改善箇所説明図

改善措置の内容

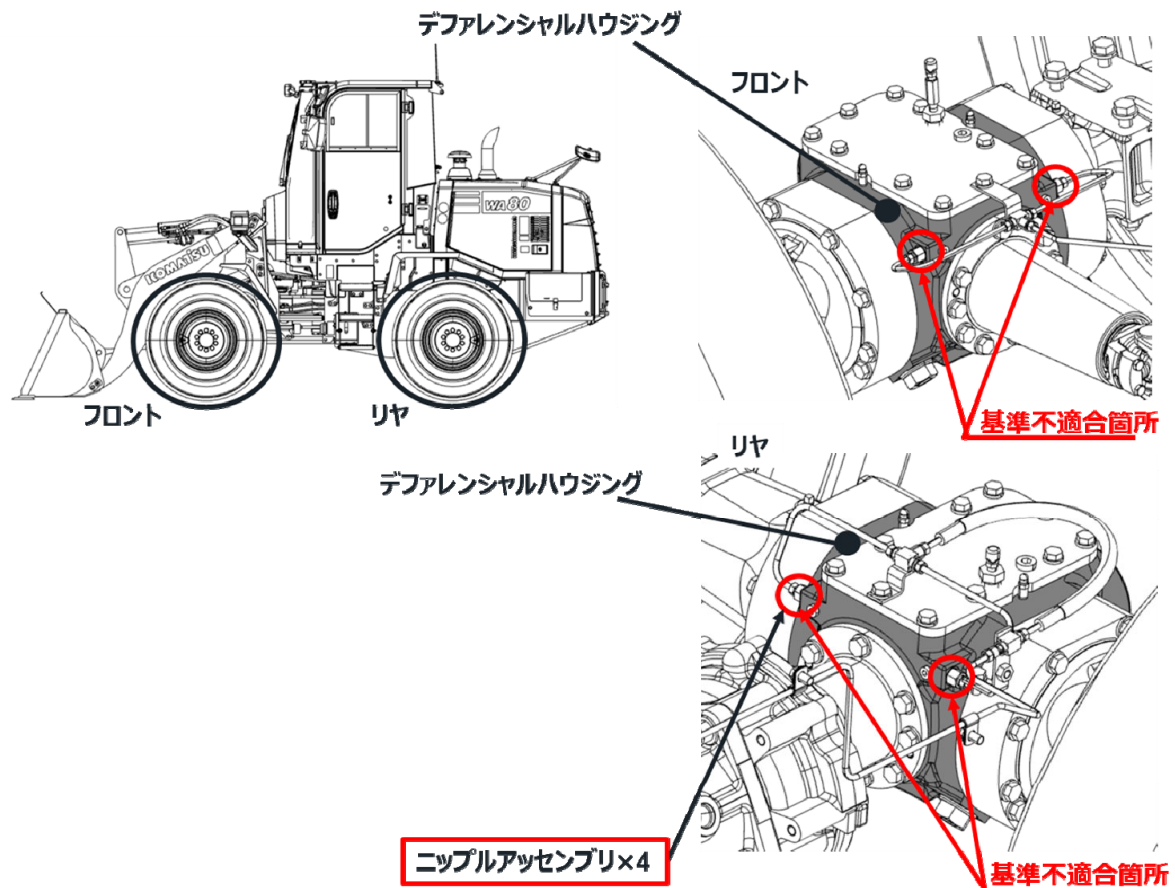
ショベル・ローダのブレーキ配管において、デファレンシャルハウジングと結合する部分の加工寸法が不適切なため、O リング当り面が幅広く加工されたものがある。そのためブレーキオイルの密閉性が不十分となり、ブレーキ操作時に掛かる圧力でブレーキオイルが滲み漏れる場合がある。

全車両、対策品 O リングを組み込んだニップルアセンブリに交換する。

識別：座席後ろヒューズボックスブラケット裏に赤色マーキングで識別する
